ADDENDUM Nº 2

Me dirijo a Uds., con referencia a la **Licitación Pública N° 03/2.010 para la "MEJORAMIENTO VIAL DE LA AVDA. MCAL LÓPEZ ENTRE SARAVÍ Y CARLOS ARGÜELLO, TTE. ZOTTI ENTRE AVDA. MCAL. LÓPEZ Y QUESADA, QUESADA ENTRE TTE. ZOTTI Y SAN ROQUE GONZALEZ, GUIDO SPANO ENTRE AVDA. SAN MARTÍN Y BULNES, DR. MORRA ENTRE MCAL. LÓPEZ Y ANDRADE Y BULNES ENTRE MCAL. LÓPEZ Y ANDRADE – AD REFERENDUM-"** y en relación a la SECCION I Instrucciones a los Oferentes punto 8 Modificaciones del Pliego de Bases y Condiciones, cumplo en informar cuanto sigue:-

SUMIDERO CON PERFILES DE HIERRO

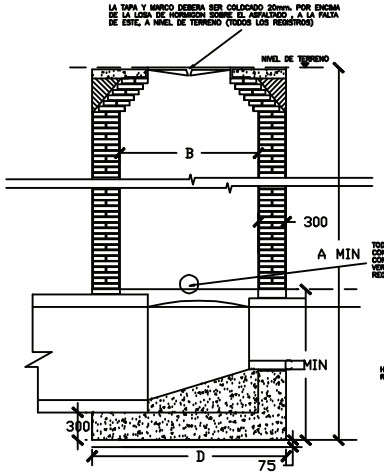
3.8) Planos de los diferentes tipos de Sumideros.

Las aclaraciones consisten en la remisión de Planos de detalles constructivos, adjuntos al presente, con los cuales se dan respuestas a las consultas citadas más arriba.-

Cambio de Dirección de alcantarilla

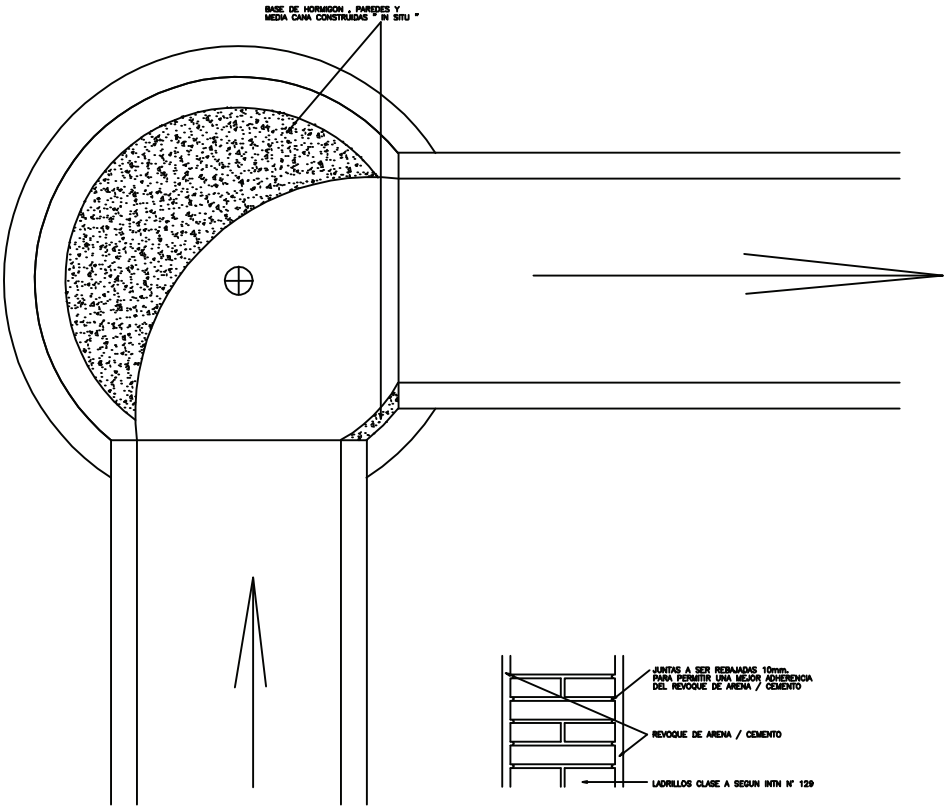
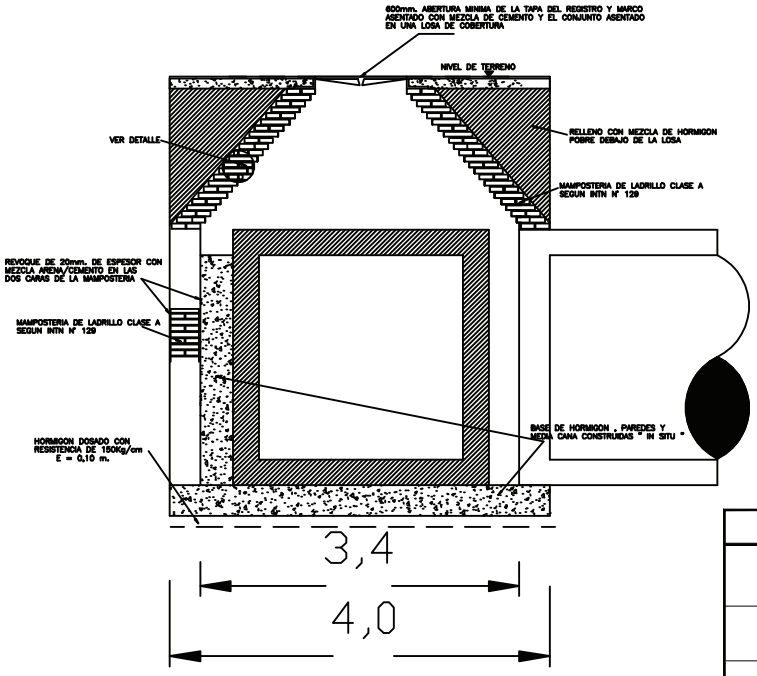
3.6) Los detalles constructivos y forma de pago de los sistemas a construir en los cambios de dirección de las celulares.

SUMIDEROS CONTÍNUOS

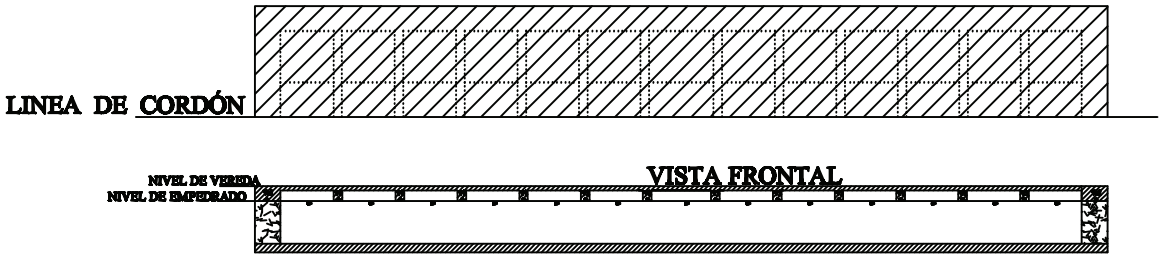
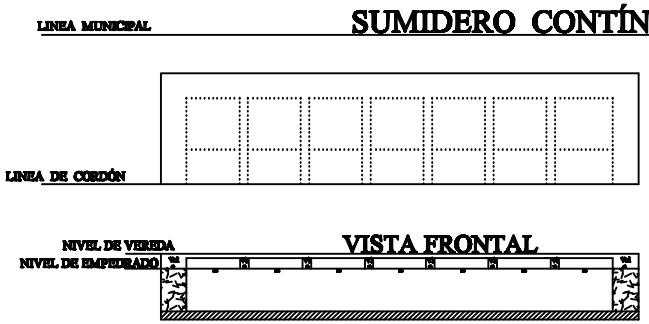
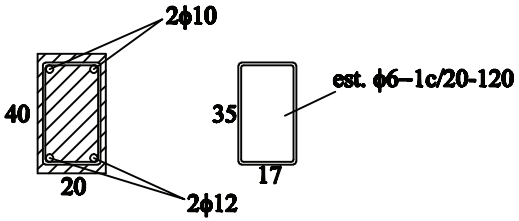
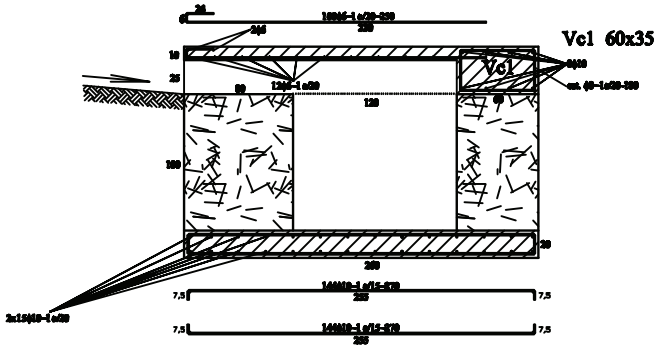
2.4) En la Planilla de Cantidades, en el Numeral c.1 solicitamos los planos de detalles correspondientes a los ítems 5.1 Sumideros tipo dobles, 5.2 Sumideros tipo Triples, 5.3 Sumidero Múltiple –L= 8 m, 5.4 Sumidero Múltiple – L= 12m, 5.5 Sumidero Múltiple – L= 20 m, Sumidero Transversal 1,40 x 8, 40.
